# 濃縮・埋設事業所 廃棄物埋設施設 保安規定変更認可申請

核燃料施設等の新規規制基準適合性に係る審査会合  
（第490回）における指摘事項への回答

日本原燃株式会社

令和5年9月27日

## 【廃液受入タンクAの廃液受入・処理状況（影響が限定される理由②）】

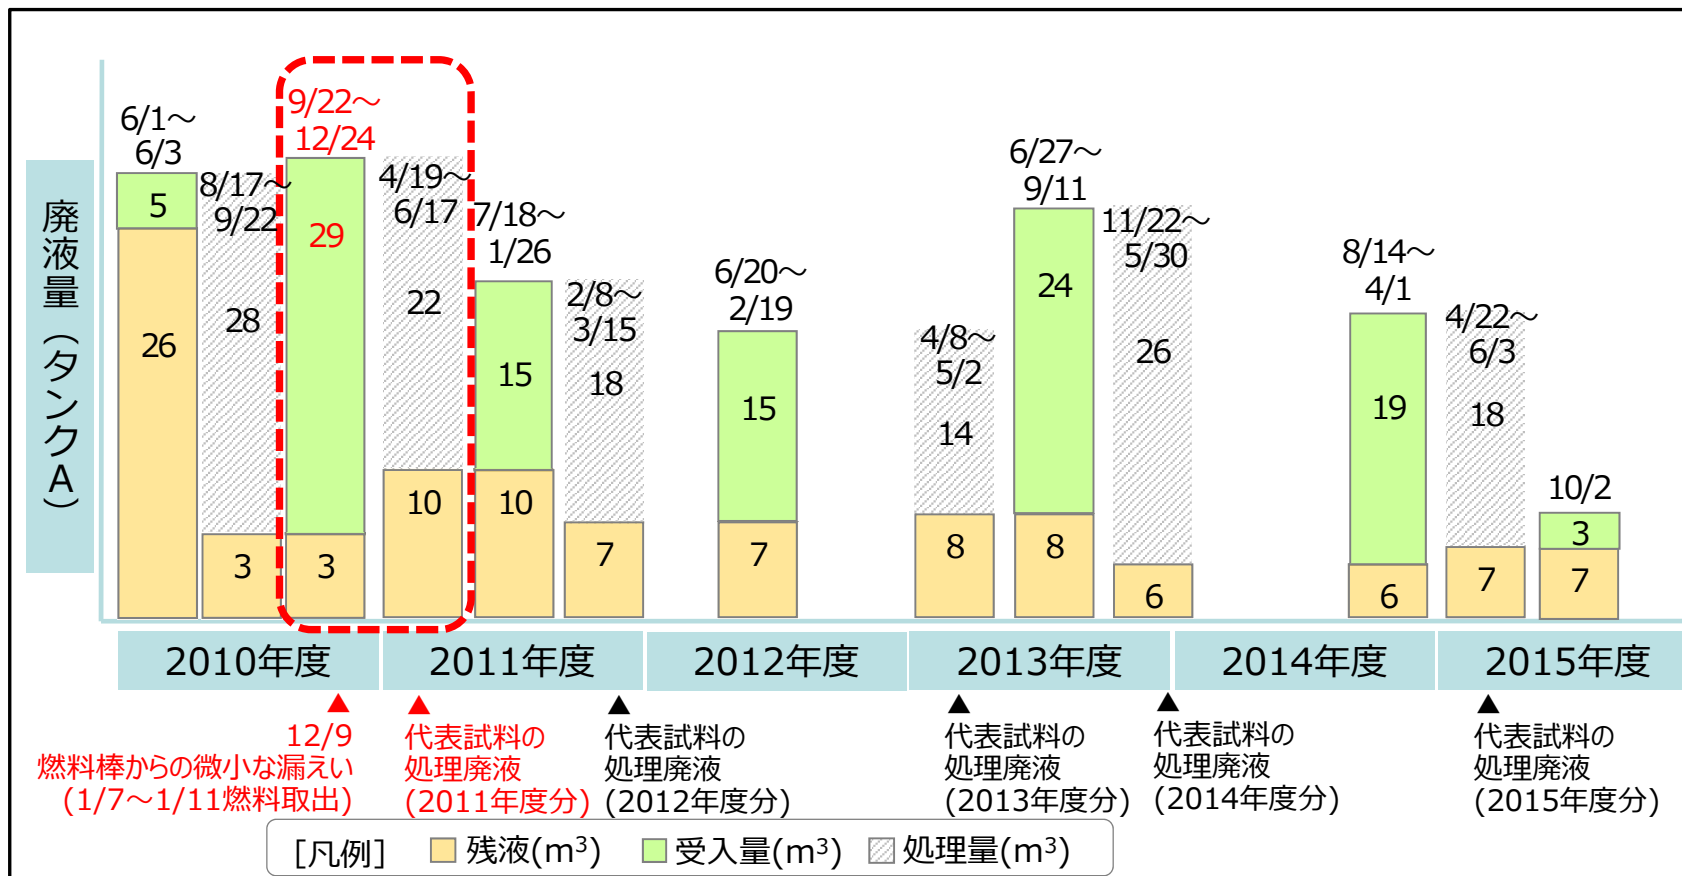
- ・2010年の軽微な燃料損傷の影響が2012年度～2014年度に限定されることを説明すること。（参考資料1-1,P11）

- ・（事実）廃液受入タンクAには2010年9月22日～12月24日にかけて廃液を受入れている。
- ・（事実）分析結果によれば、全α核種が未検出であった。
- ・（推定）原子炉冷却材ドレン発生から廃液受入タンク移送までに2ヶ月程度のタイムラグがある（7頁参照）ため、2010年12月9日以降に廃液受入タンクAに受入れた廃液は、影響を受けていない廃液である可能性が高いと考えられる。

当該廃棄体を埋設した場合の影響  
(1号埋設施設6群)

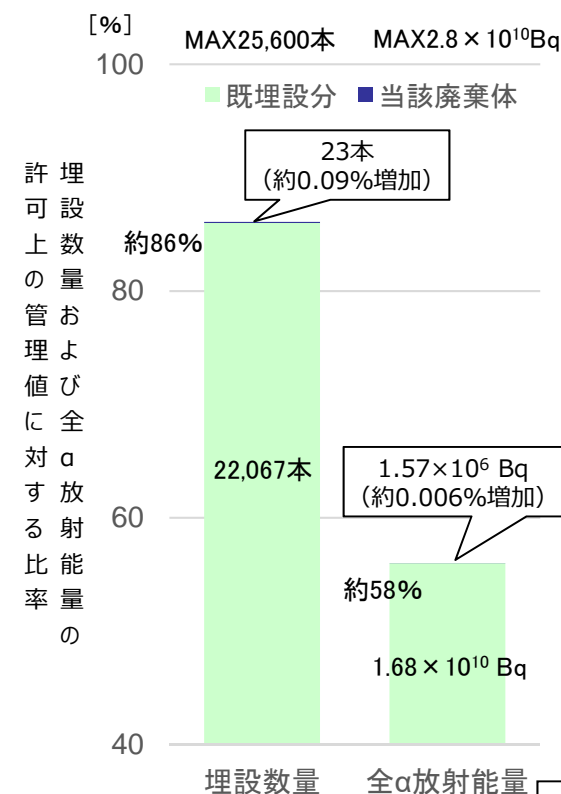
- ・従来よりも2桁高い新規SFを設定した場合に埋設可能な廃棄体の本数がどの程度減少するのか、事業許可で認められている廃棄体数量との関係で裕度に変更があるのか。

以下の理由から、**埋設可能な廃棄体数量に影響はなく、事業許可で認められている廃棄体数量に対する裕度は変わらない。**

新規SFを適用する玄海洗浄セメント固化体（以下、当該廃棄体）を埋設予定の1号埋設施設6群は、事業許可に基づく埋設可能数量25,600本に対し、2023年8月末時点の埋設数量実績は22,067本（約86%）である。**当該廃棄体は23本の見込み**※1であり、これらを埋設した場合の**増加量は比率にして約0.09%**である。

一方、事業許可および保安規定に基づく1号埋設施設6群に埋設可能な全αの放射エネルギー $2.8 \times 10^{10}$  Bq に対し、2023年8月末時点の埋設放射エネルギー実績は $1.68 \times 10^{10}$  Bq（約58%）である。**当該廃棄体の全α放射エネルギーを試算すると $1.57 \times 10^6$  Bq** ※2であるため**全α放射エネルギーの増加量は比率にして約0.006%**である。

これまでの実績においても埋設数量に比べ全α放射エネルギーは管理値に対する裕度は大きく、新規SFを設定して廃棄体を埋設した場合の増加量は埋設数量より全α放射エネルギーのほうが小さい。
